**AVIS RELATIF À LA PROTECTION
CONTRE LES EVENTUELS EFFETS NOCIFS ET NUISANCES
PROVOQUÉS PAR LES RAYONNEMENTS NON IONISANTS
GÉNÉRÉS PAR DES ANTENNES ÉMETTRICES STATIONNAIRES**

Commune : CHARLEROI - Exploitant : CITYMESH

Référence exploitant : HT04193_A

Rapport n° 2077 / 2025

Figure 1 : Vue en plan des lieux de séjour et des points de contrôle

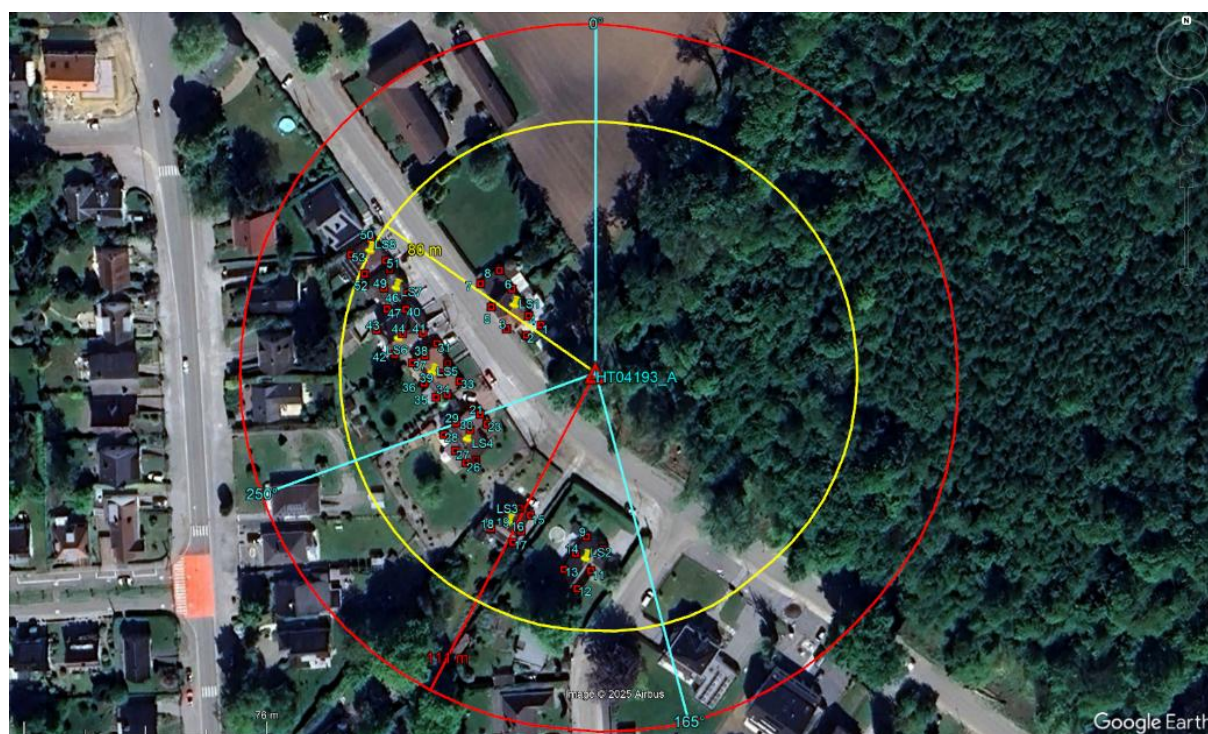
N° point de contrôle	LS	Atténuation (dB)	Indice d'exposition relatif à la limite par installation IE_i
12	LS2	3,0	0,322
43	LS6	3,0	0,256
48	LS7	3,0	0,248
11	LS2	3,0	0,248
42	LS6	3,0	0,221
13	LS2	3,0	0,215
49	LS7	3,0	0,213
47	LS7	3,0	0,211
45	LS7	3,0	0,190
44	LS6	3,0	0,162
53	LS8	3,0	0,152
46	LS7	3,0	0,148
40	LS6	3,0	0,147
14	LS2	3,0	0,141
52	LS8	3,0	0,136
50	LS8	3,0	0,127
10	LS2	3,0	0,126
51	LS8	3,0	0,103
28	LS4	3,0	0,094
18	LS3	3,0	0,093
17	LS3	3,0	0,093
41	LS6	3,0	0,084
21	LS4	3,0	0,079
23	LS4	3,0	0,078
29	LS4	3,0	0,074
27	LS4	3,0	0,072
9	LS2	3,0	0,072
22	LS4	3,0	0,072
26	LS4	3,0	0,070
25	LS4	3,0	0,064
24	LS4	3,0	0,063
30	LS4	3,0	0,062
16	LS3	3,0	0,056
33	LS5	3,0	0,052
36	LS5	3,0	0,049

En ce qui concerne les antennes de l'installation mentionnées dans le tableau 1, la distance maximale à laquelle la limite pourrait être atteinte, à l'extérieur, est égale à 101,5 m. S'il n'y a pas de LS à une distance inférieure, les antennes respectent forcément la limite d'immission.

Dans le cas des LS situés à l'intérieur des bâtiments, une atténuation d'obstacle est prise en compte et il en résulte que la distance maximale à laquelle la limite pourrait être atteinte se réduit à 72,3 m.
